泊発電所3号炉 設置許可基準規則等への適合状況について

第9条（溢水による損傷の防止等）

（審査会合における指摘事項回答）

令和5年5月11日
北海道電力株式会社

図1 地震時の隔離操作時におけるアクセス通路 (例)
(③飲料水系統の隔離操作対象弁までの移動ルートを抜粋)

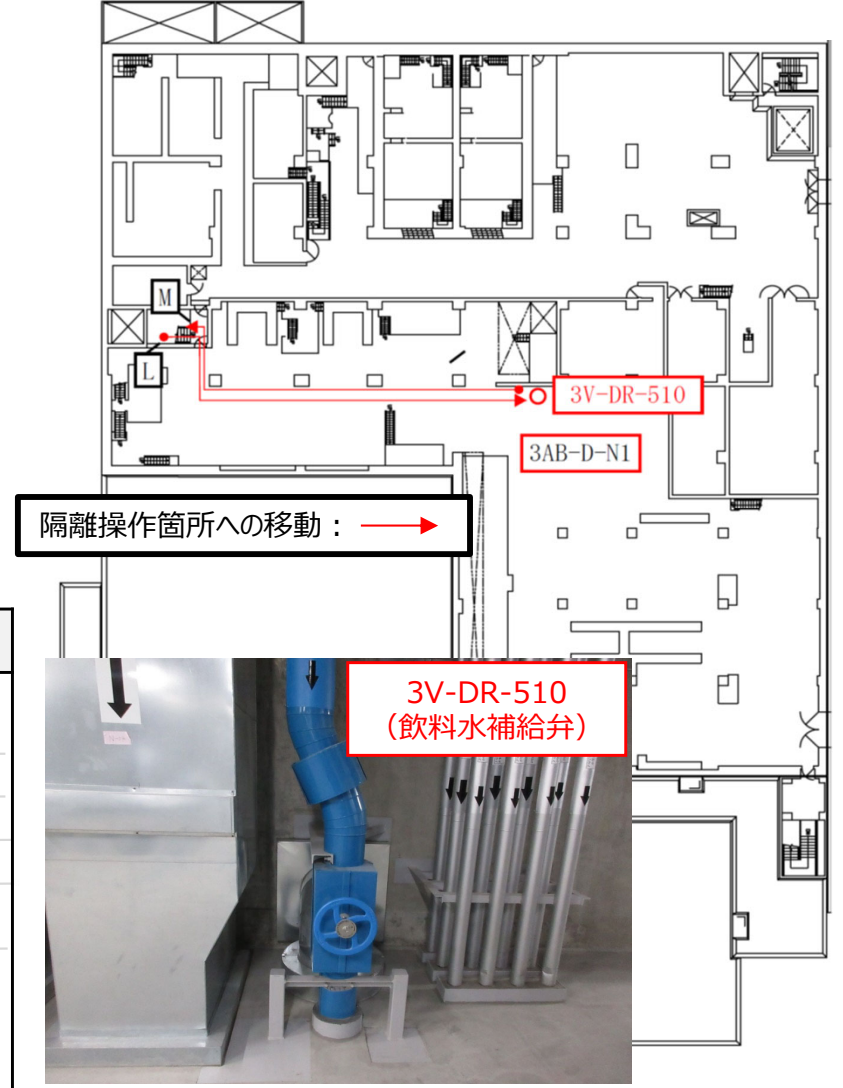
地震起因の溢水量評価における漏えい停止の時間設定について、運転員が漏えいを検知し、手動操作により漏えいを停止するまでの時間を保守的に設定している。そのため、隔離対象とする機器を整理した上で、内部溢水影響評価ガイドに示されている「運転員が現場パトロールにて漏えい箇所を特定し、隔離操作を実施する場合には、現場への移動時間、漏えい箇所特定に要する時間及び隔離操作時間を適切に考慮し」の各時間の設定根拠を説明すること。

- 運転員による手動操作により漏えい停止するまでの時間は、以下の保守性を考慮し設定している。
 - ✓ 地震発生後、隔離操作開始までの時間余裕として10分を設定。
 - ✓ 現場への移動時間：溢水が滞留しないエリアであっても全エリアに10cmの溢水水位を想定し、水深10cmにおける歩行速度を用いて移動時間を算出。
 - ✓ 漏えい箇所の特定に要する時間：電気建屋及び出入管理建屋内の隔離対象系統が設置されるエリアを網羅的に確認するための巡視ルートを設定し、エリア全域のパトロールに要する時間を算出。また、溢水が滞留しないエリアであっても全エリアに10cmの溢水水位を想定し、水深10cmにおける歩行速度を用いて移動時間を算出。
 - ✓ 隔離操作時間：現場にて隔離操作に要する時間を実測し、実測定時間に対して保守性を考慮した時間を設定。
- 運転員の手動隔離操作による隔離完了までの時間を次頁の表2に示す。

隔離手順	時間※
(1) 時間余裕	10
(2) 現場への移動	15 (14)
(3) タービン建屋の確認	5 (3)
(4) 隔離操作 (電気建屋)	① 16 (9)
(5) 電気建屋及び 出入管理建屋の確認	20 (16)
(6) 隔離操作 (原子炉補助建屋)	② 10 (5) ③ 10 (5) ④ 15 (6)

※ 現場への移動時間及び漏えい箇所特定に要する時間の算出結果並びに隔離操作時間の実測定結果を括弧内に示す。これに対してさらに保守性を考慮し、評価に用いる隔離時間とする。

図2 大型屋外タンクの配置図

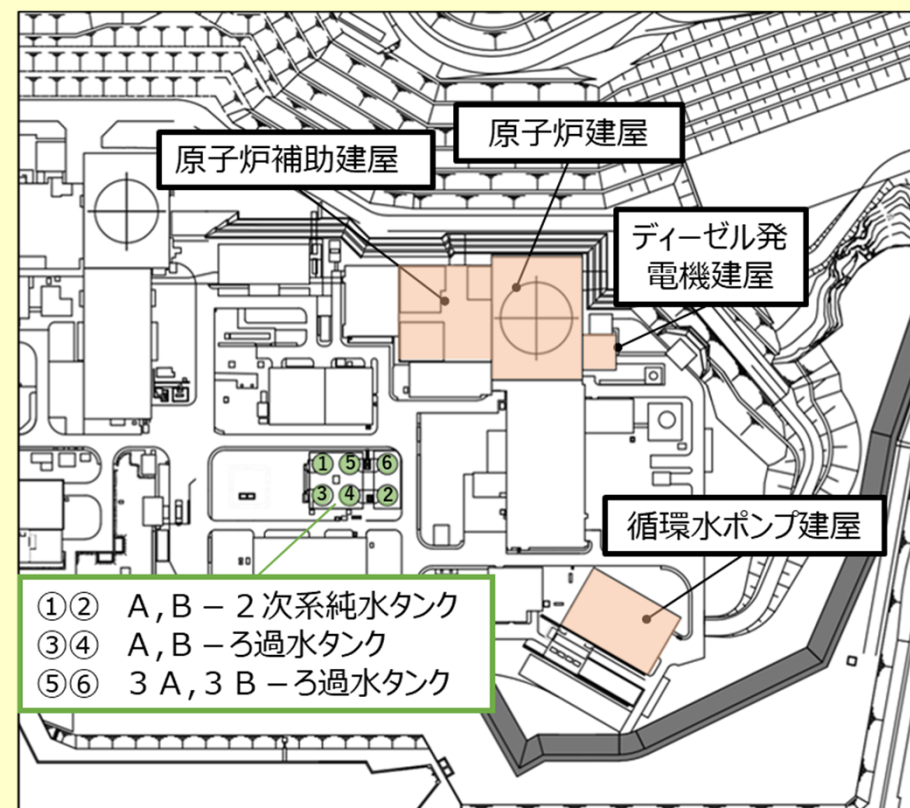
屋外タンクの耐震性について、タンク本体は基準地震動に対して耐震性を確保するものの、接続配管については耐震性を確保しない方針で検討することとしており、これは、泊3号炉の特徴的な設計であることから、当該設計を採用した理由も含めて今後、評価結果を説明すること。

- 当該設計を採用した理由について
 - ・容量が1,000m³を超える大型の屋外タンク6基については、防護対象設備が設置される原子炉建屋及び原子炉補助建屋に近接しているため、地震によりタンク本体が損壊した場合、タンク保有水量が瞬時に敷地に流出し、局所的な水位上昇により防護対象設備が設置される建屋に溢水が流入するおそれがある。
 - ・以上を踏まえ、大型タンクの本体は基準地震動に対する耐震性を確保している。

- 屋外タンクからの溢水評価条件
 - ・タンク接続配管については、基準地震動に対する耐震性確保が困難であることから、地震による完全全周破断を想定し、タンク保有水量全量の溢水を考慮している。
 - ・タンク接続配管からの溢水は、タンクの水頭に応じて流出流量が低下するものとして評価しており、過渡的な水位変化を考慮しても、屋外タンクからの溢水が防護対象設備が設置される建屋に流入しないことを確認している。（女川2号炉と同様）
 - ・評価結果を次頁に示す。
